Staatliches Bauamt Aschaffenburg

Staatsstraße 2315 Verlegung bei Collenberg (OT Kirschfurt) mit Neubau einer Mainbrücke

*Planerische Auswirkungen der
Prüfbemerkungen
des Genehmigungsschreibens
des Staatsministeriums für Wohnen,
Bau und Verkehr vom 02.10.2019 (MS)*

Lageplan Stand 14.09.2018

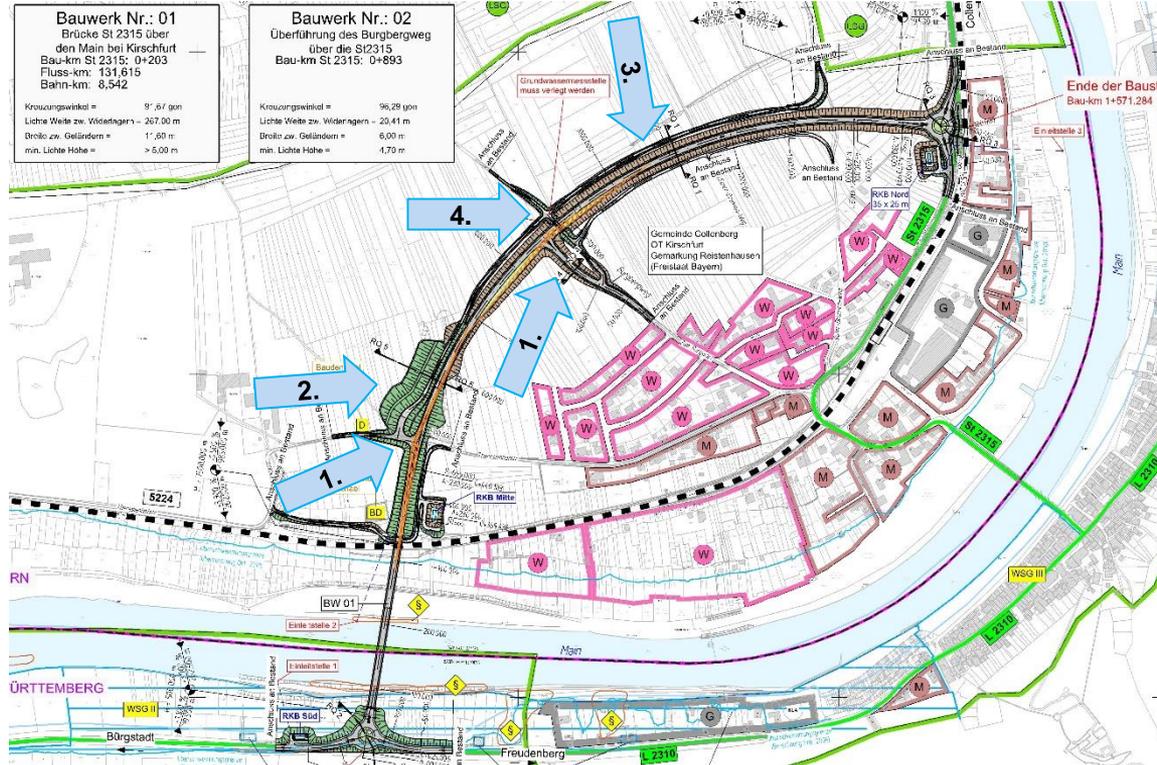
„Die Anzahl der Knotenpunkte an Außerortsstraßen sollte aus Gründen der Verkehrssicherheit gering gehalten werden. Die Notwendigkeit der **Knotenpunkte 2 und 3** ist zu prüfen.“

„In diesem Zusammenhang sind die öffentlichen **Feld- und Waldwegführungen** zu überplanen.“

„Wir bitten ausdrücklich, eine **Gradientenanhebung** zwischen Knoten 2 und 4 (im möglichen Umfang) zu Prüfen. Neben dem geringeren Flächenverbrauch ist damit evtl. auch die erforderliche Überholsichtweite gegeben.“

„Die **Fahrbahnbreite** ist gemäß den Prüfbemerkungen der Regierung von Unterfranken [...] zu überprüfen und anzupassen. Ausnahmen sind zu begründen, wobei ggf. eine Kostenbeteiligung Dritter in Erwägung zu ziehen ist.“

1. Überprüfung der Knotenpunkte 2 und 3
2. Überprüfung der öff. Feld- und Waldwege
3. Überplanung der Höhenlage der Straße
4. Überprüfung des Brückenquerschnittes

Knoten 3

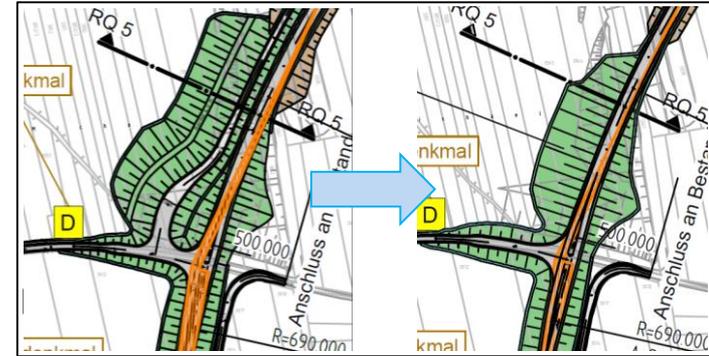
MS: Die Anzahl der Knotenpunkte an Außerortsstraßen sollte aus Gründen der Verkehrssicherheit gering gehalten werden. Die Notwendigkeit der Knotenpunkte 2 und 3 ist zu prüfen.

- Knoten 2 Anschluss Theresienhofstraße West entlastet die Wohnquartiere an der Theresienhofstraße vom gewerblichen Verkehr zu den Kiesabbau- und Steinbruchflächen. Der Knoten wird weiterhin geplant.
- Knoten 3 Ortsanschluss Mitte wird aufgrund der geringen prognostizierten Verkehrsbelastung nicht weiter verfolgt. Kirschturt ist über den Anschluss Nord Kreisverkehr Knoten 4 an die Ortsumfahrung angebunden.
- Der Knoten 3 könnte zusätzlichen Verkehr entlang der Straße „Zum Burgwart“ erzeugen und so zu Belastungen der Anwohner führen.

Knoten 2

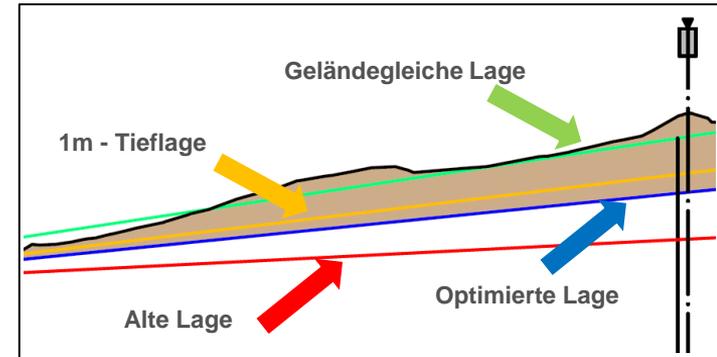
MS: Die öffentlichen Feld- und Waldwegführungen sind zu überplanen.

- Der bisher im Vorentwurf vorgesehene Feldweg nördlich der OU zwischen Burgbergweg und Theresienhofstraße entfällt. Zur Erschließung der nördlich der Straßen-trasse gelegenen Fluren dient das Überführungsbauwerk BW 02.
- Der im Vorentwurf vorgesehene Feldweg südlich der OU zwischen westlichen Roter-Brunnen-Weg und Burgbergweg entfällt. Die dortigen Grundstücke werden - wie bisher - über den Burgbergweg erschlossen. Dort besteht heute keine direkte Erschließung über einen Weg.
- Die übrigen geplanten Feldwege bleiben Bestandteil des Projektes.

Gradientenausschnitt

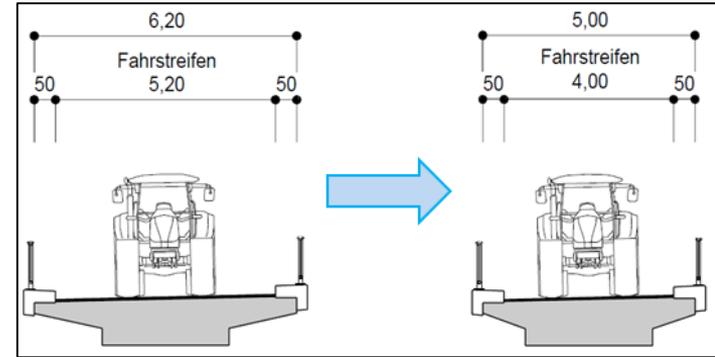
MS: Eine Anhebung der Gradiente zwischen Knoten 2 und Knoten 4 ist im möglichen Umfang zu prüfen.

- Die Gradiente (Höhenlage der Straße) wird zwischen Bau-km 0+600 und Bau-km 1+300 um etwa 1,50 m, zur Sicherstellung eines Massenausgleich zwischen Auftrag und Abtrag, angehoben.
- Die Dammschüttungen im Anschluss an die Mainbrücke, die teilweise Auffüllung der Kiesgrube im Randbereich, die Überführung des Burgbergweges und die verbleibende Eintiefung der Trasse sind Bestandteil der obigen Massenbilanzierung.
- Die Überführung des Burgbergweges wird entsprechend angehoben.
- Aufgrund der Topografie im Trassenverlauf (bis zu 9 % Hangneigung) verbleibt zwischen etwa Bau-km 1+300 und dem Anschluss Nord Kreisverkehr Knoten 4 (Bau-km 1+570) eine durchgehende Einschnittslage (3 m bis 5 m).
- Die verbleibende Eintiefung der Trasse entfaltet weiterhin eine lärmindernde Wirkung. Alle maßgebenden Lärmgrenzwerte werden sicher eingehalten.

Bauwerk BW02

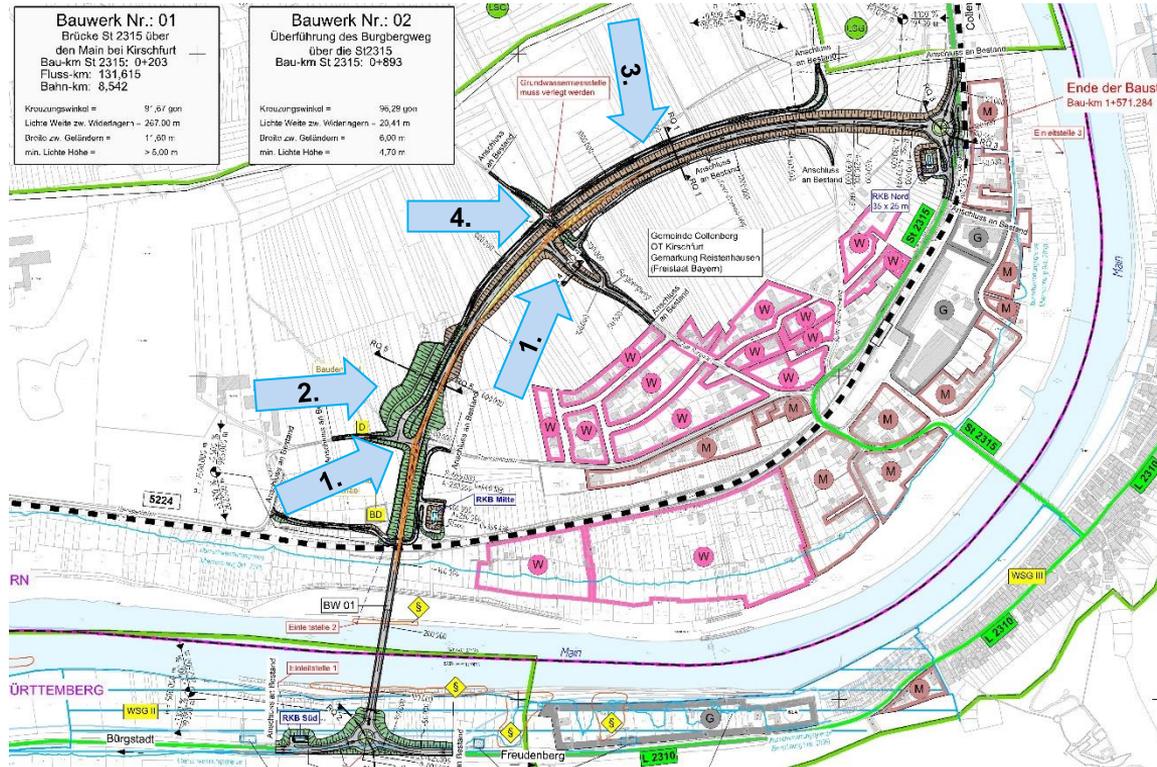
MS: Die Fahrbahnbreite des Überführungsbauwerkes BW 02 Burgbergweg ist nach RE-ING zu überprüfen.

- Die Querschnittsbreite des Bauwerks wird, gemäß RE-Ing von 6,20 m auf 5,00 m reduziert.
- Für die Möglichkeit der Begegnung von land- oder forstwirtschaftlichen Fahrzeugen auf dem Bauwerk führt dies zu keinem Nachteil.

Lageplan überarbeitet

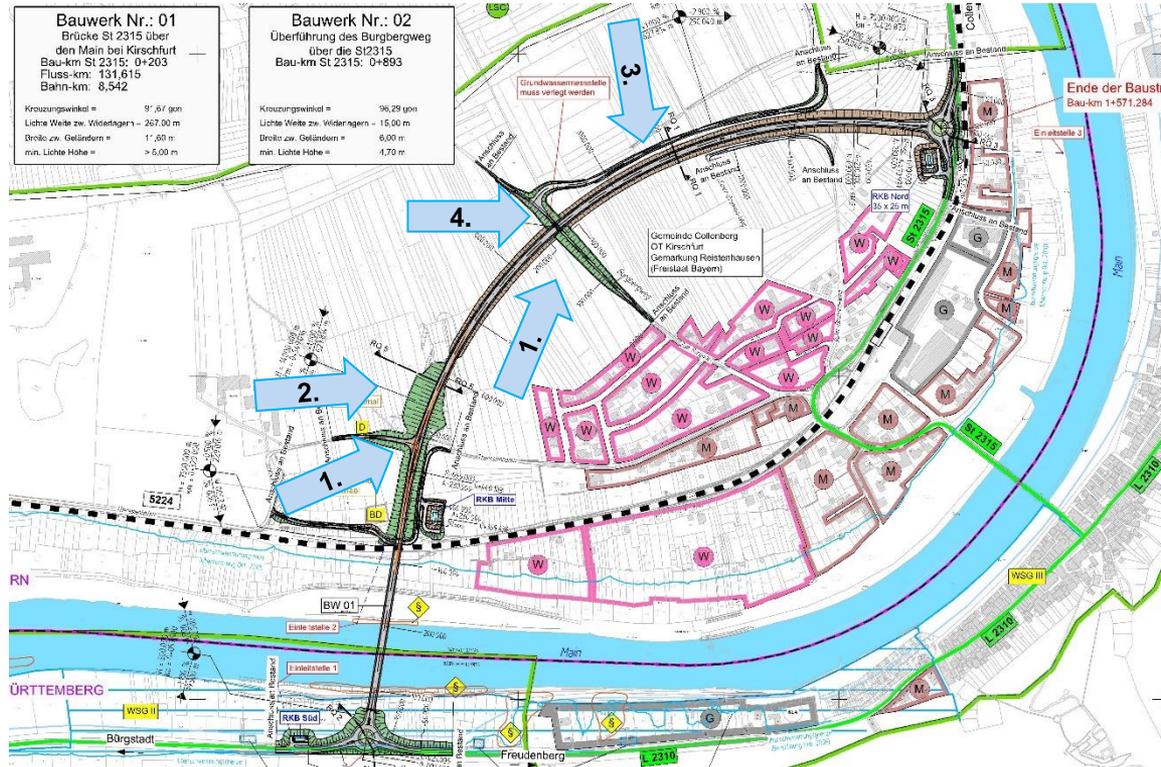
1. Überprüfung der Knotenpunkte 2 und 3
2. Überprüfung der öff. Feld- und Waldwege
3. Überplanung der Höhenlage der Straße
4. Überprüfung des Brückenquerschnittes

1. KP 2 wird weiter verfolgt, KP 3 wird nicht mehr geplant
2. Die Führung des landwirtschaftlichen Netzes wurde angepasst
3. Die Gradienten wurden auf eine optimale Höhe angehoben
4. Der Querschnitt des Bauwerkes wurde um einen Meter reduziert (gemäß RE-Ing)
